Tilsynsrapport

Kommune	Halsnæs Kommune
Sags id.	13.02.00-K08-5-24
Vandværk	Ølsted Strands Vandværk
Jupiter id	83259
Tilsynsdato	5. juni 2024
Repræsentant vandværket	Peter Jeppesen (formand) Christian Riis (bestyrelsesmedlem) Bo Ebling (kasserer)

DGU NR.: 192.192.1381 B3

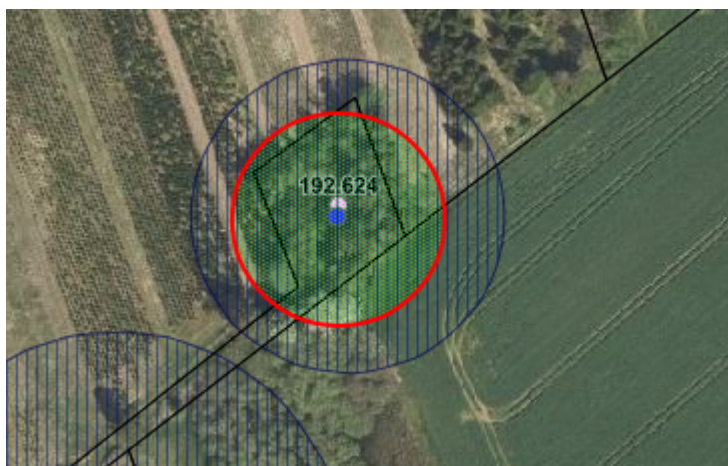
Der er plantet juletræer indenfor BNBO og indenfor 25 meter zonen.

Der ses dyrkning og sprøjtespor på ovenstående ortofoto indenfor 25 meter.
